# Planbeskrivelse

## Detaljreguleringsplan for vannforsyningsanlegg på Stornes (Planid 671)

Detaljregulering av vannforsyningsanlegg på Stornes i Harstad

DOKUMENTKODE : 711570 PLAN-RAP-002

### **4.3 E-post fra oppdragsgiver 26.07.15**

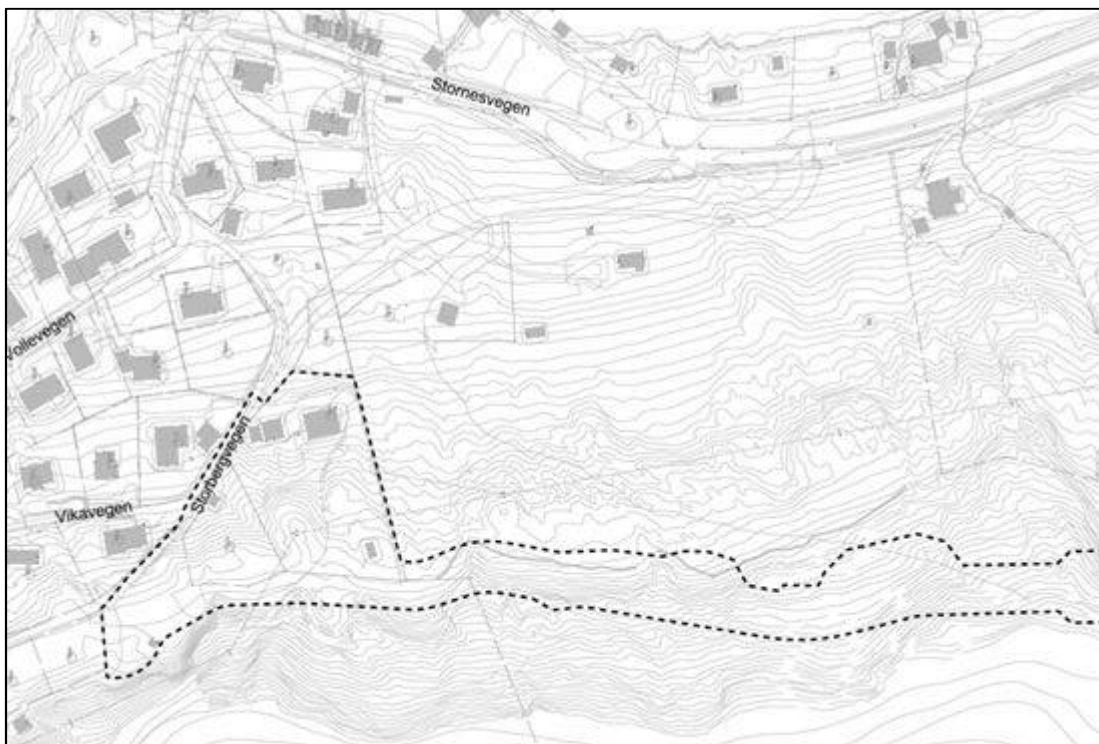
«Med referanse til gjeldende reguleringsplan for området oppfatter jeg det slik at vegstrekningen fra kryss Storbergveien/Vikaveien og opp til der vi går videre med vegen til høydebasseng pr i dag regulert som privat veg? Hvis dette er riktig oppfattet så må dette området reguleres til offentlig veg i den nye reguleringsplanen.»

Påpekt vegstrekning reguleres til offentlig veg.
